新竹縣政府工程查核代表照片表

工程名稱：桃山村雲山替代道路北段改善工程

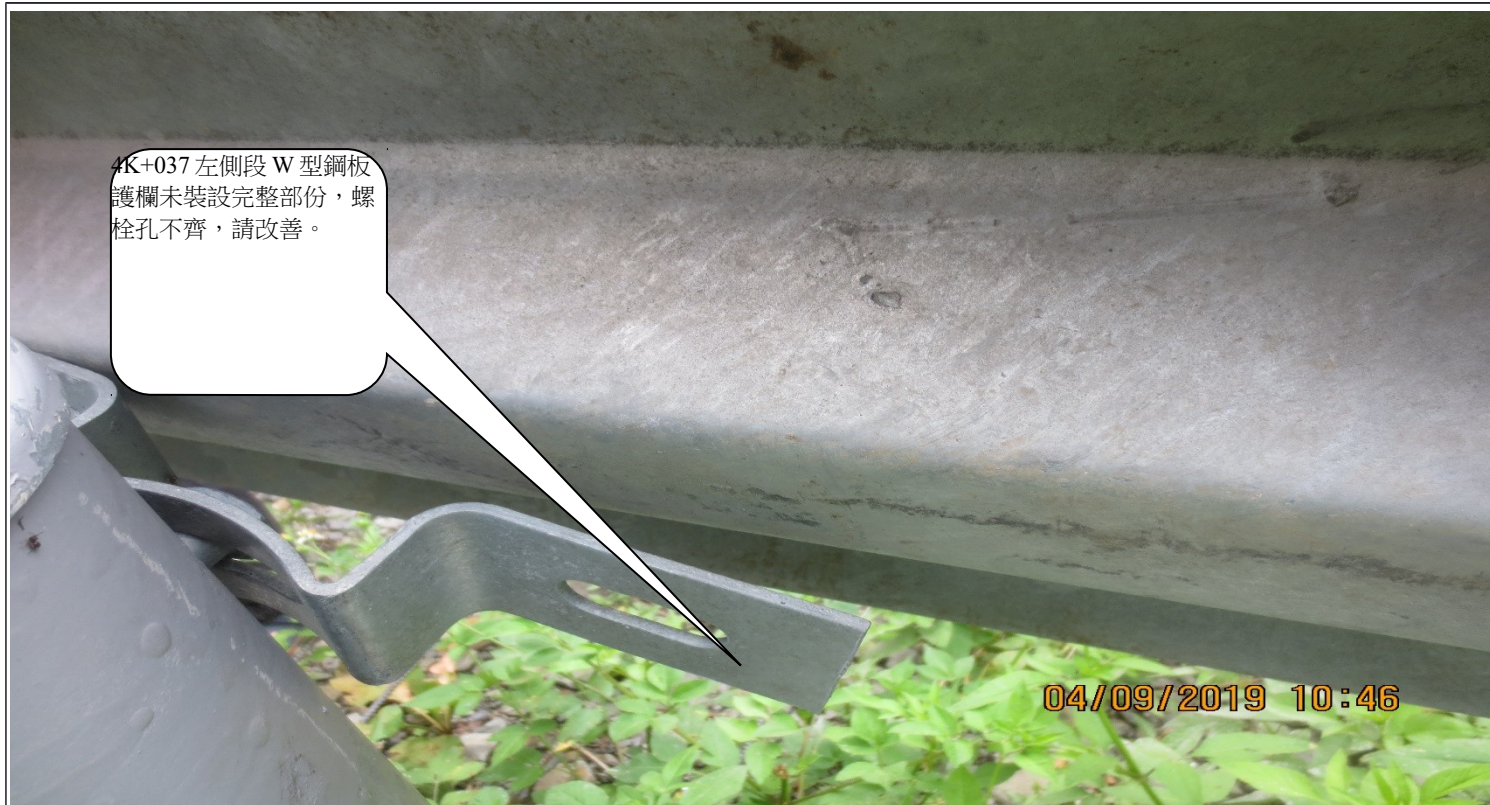
部份 L 型側溝之樹葉或雜物未清理，影響排水。
